改善箇所説明図

基準不適合箇所

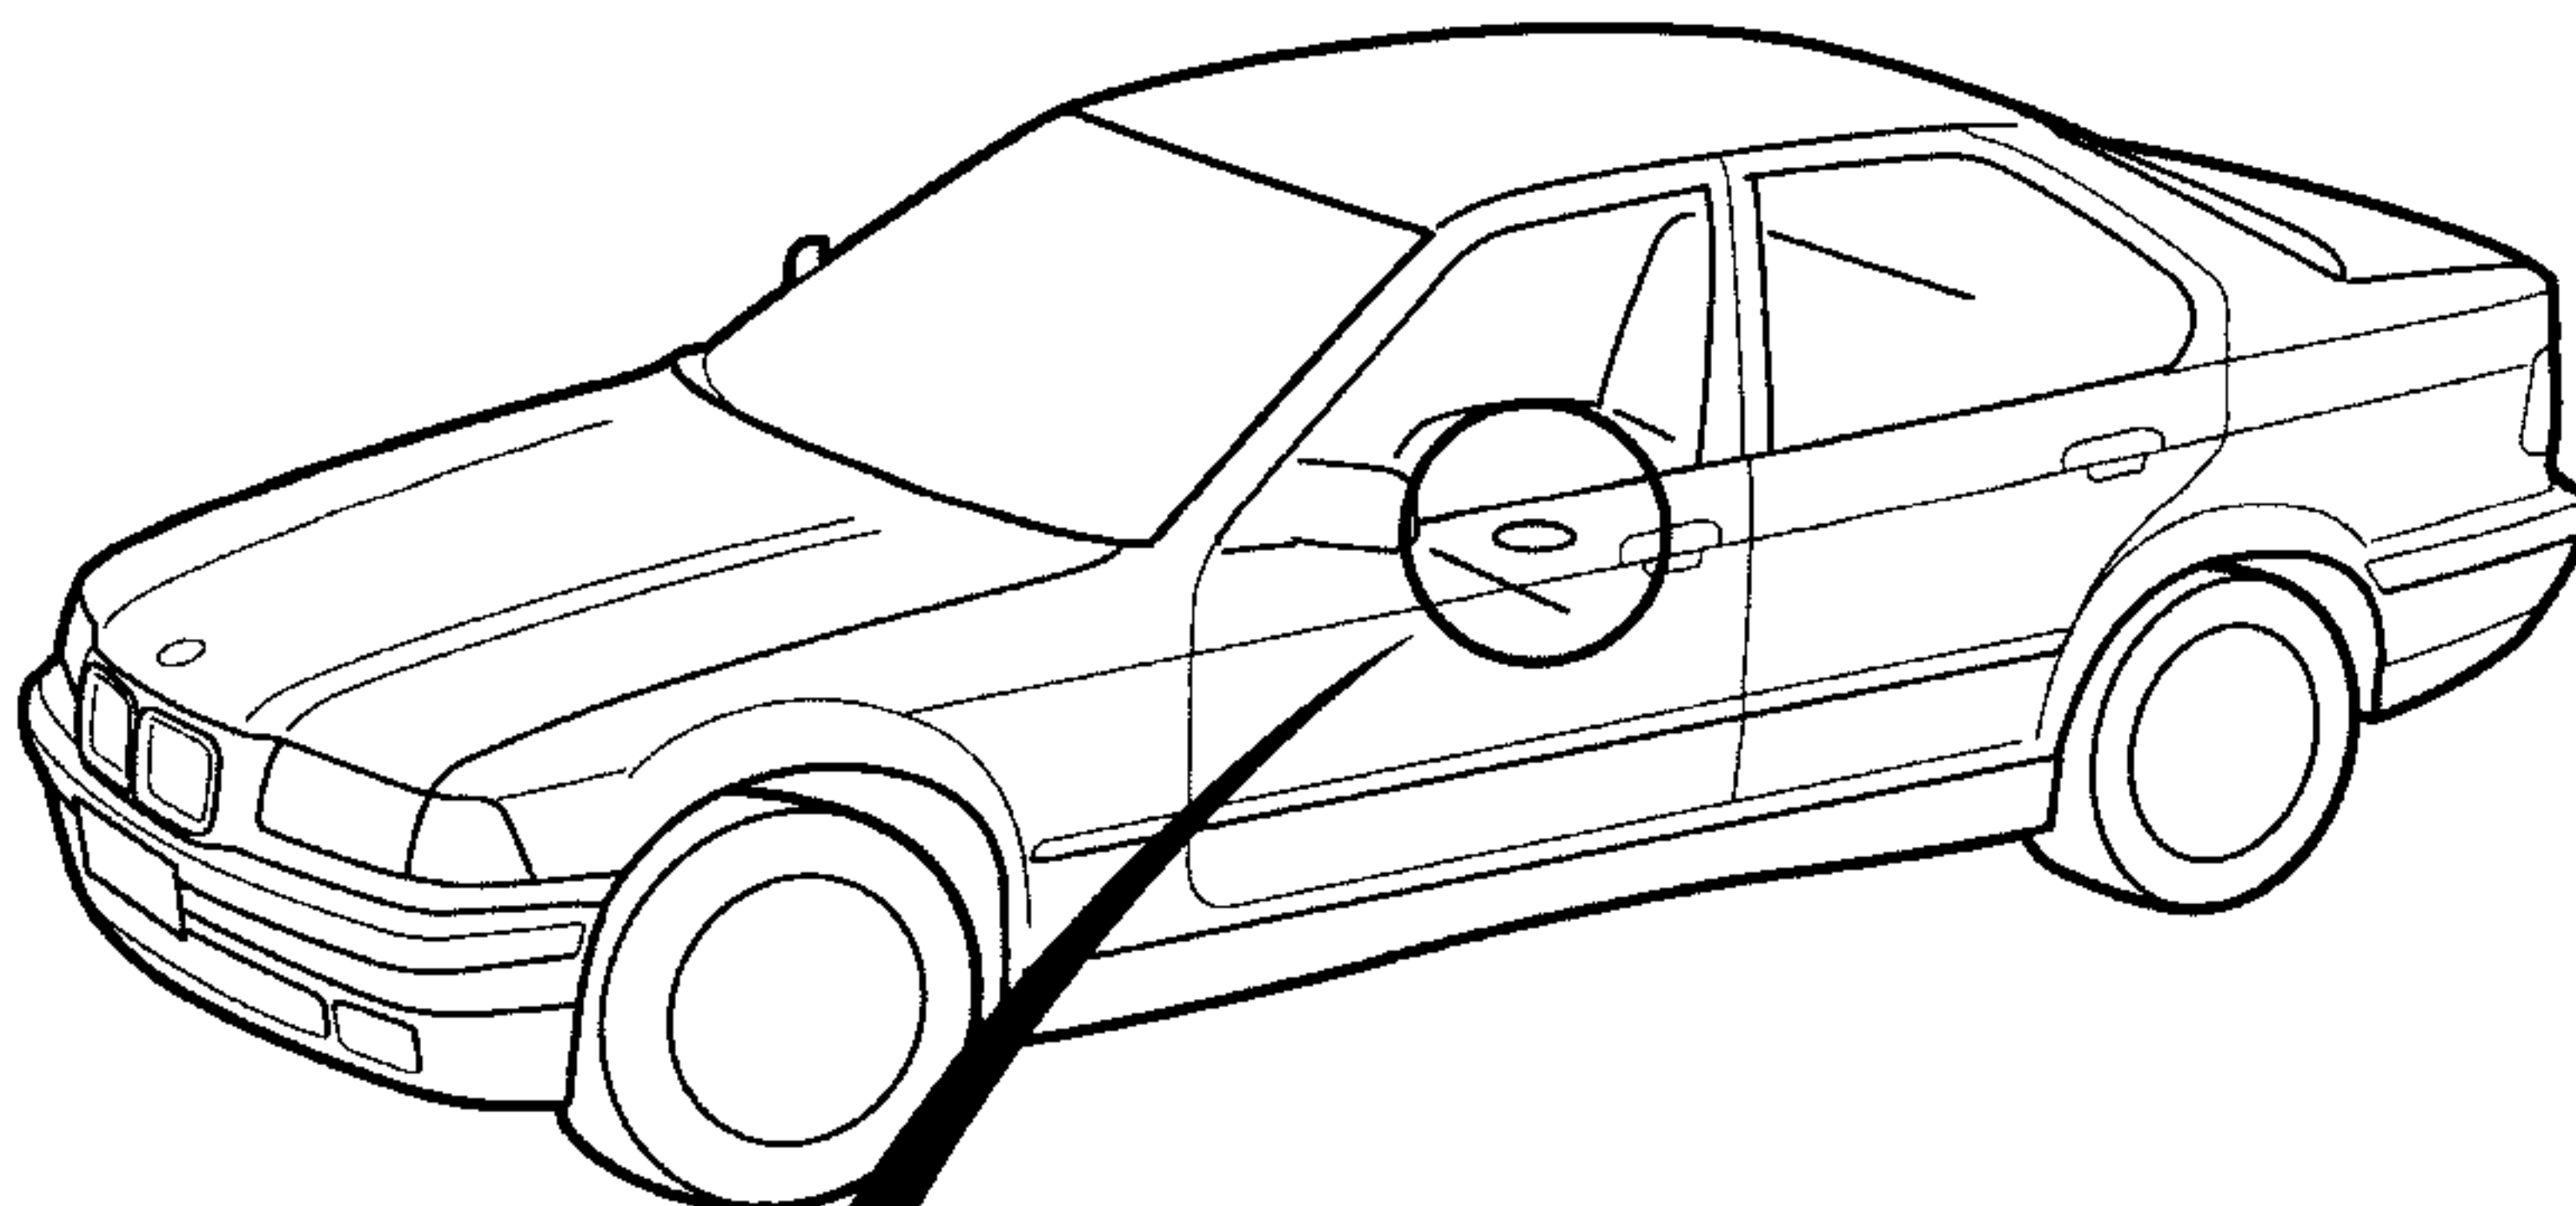
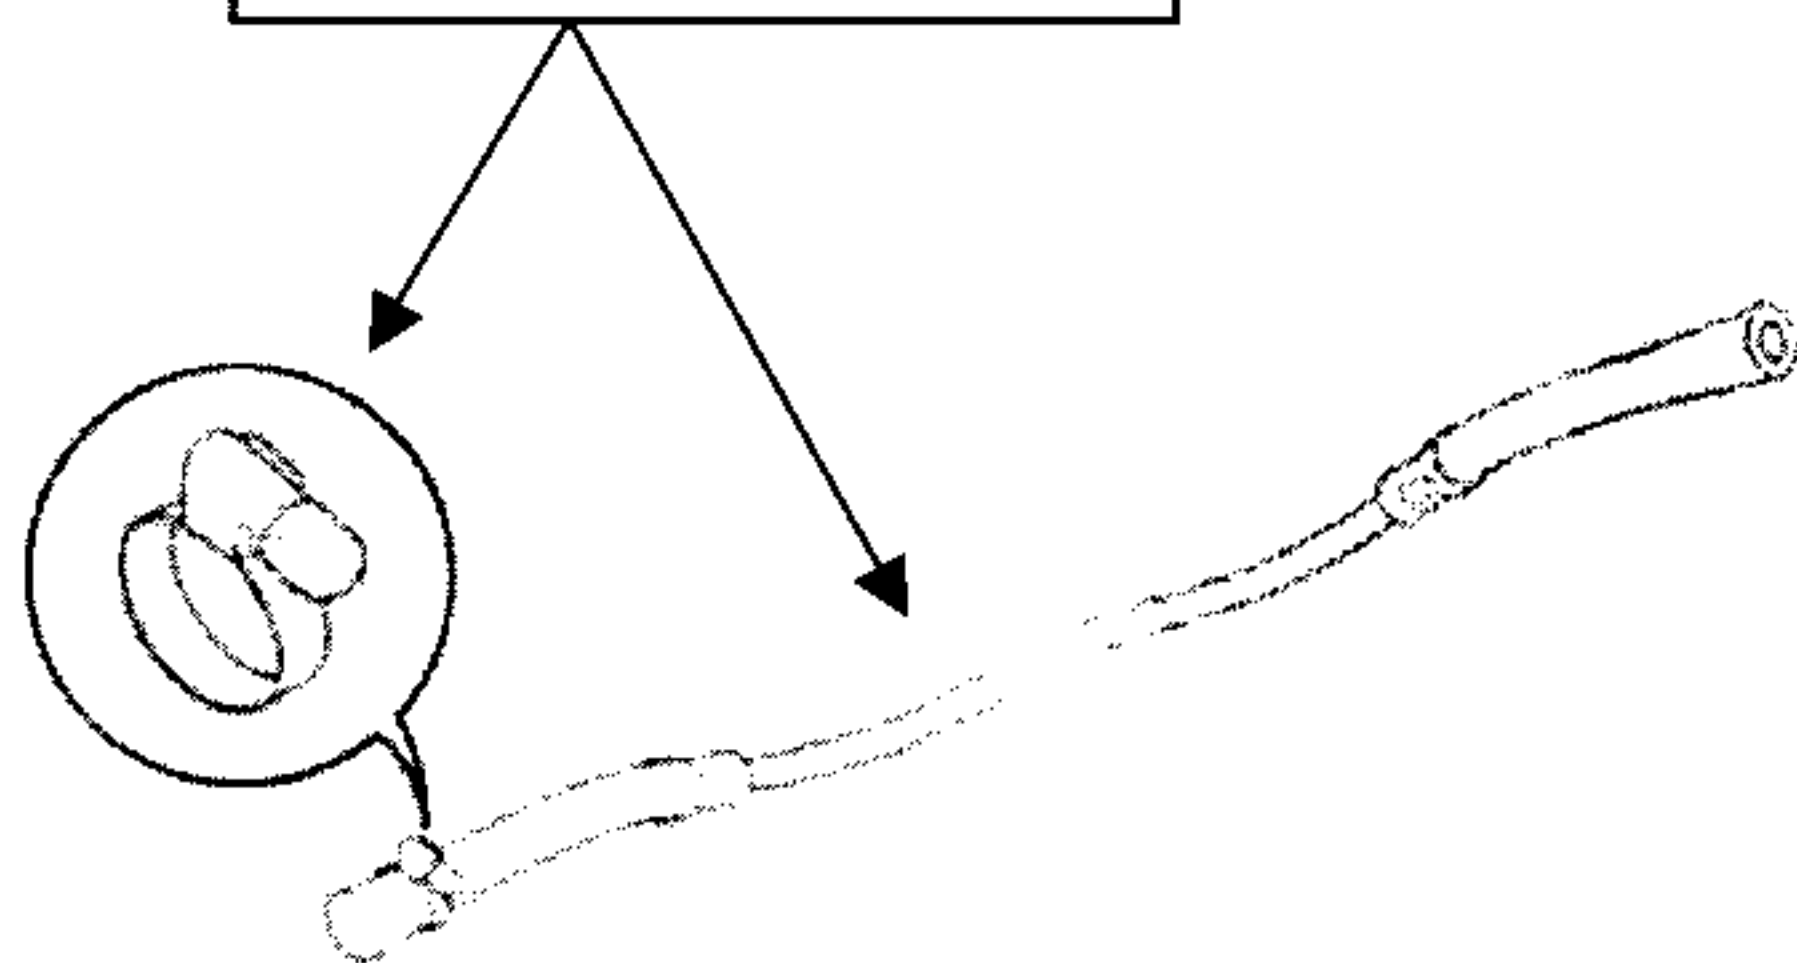
燃料タンクに装着されている燃料ポンプユニットの燃料供給側ゴムホースのクランプ固定位置に不適切なものがあるため、そのままの状態で使用を続けると、当該ゴムホースが緩み、最悪の場合、燃料が漏れて原動機が停止し、再始動できなくなるおそれがある。

全車両、当該クランプの固定位置を点検し、不適切な場合はクランプ、ゴムホース及びパイプを新品に交換する。

識別：燃料ポンプユニットの黒いカバーに白色のペイントを塗布する。
